POWIAT GRYFICKI
ZARZĄD DRÓG POWIATOWYCH W GRYFICACH
72-300 Gryfice, ul. Piłsudskiego 18
tel.: 913 842 113, e-mail: z_d_p@gryfice.pl

UZUPEŁNIENIA zapytań

„Rozbudowa drogi powiatowej nr 1024Z na odcinku Pobierowo -Gostyń”

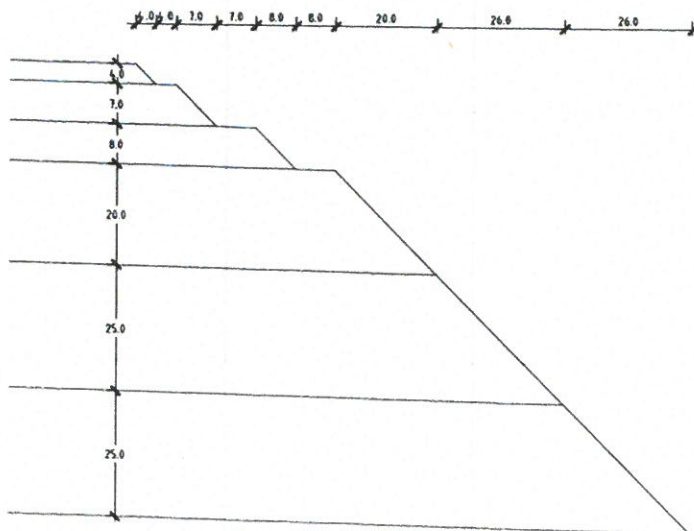
W PW brak szczegółu schodkowania konstrukcji jezdni. Prosimy o uzupełnienie przekrojów normalnych o szczegół schodkowania.

Zostanie załączone

Załączono
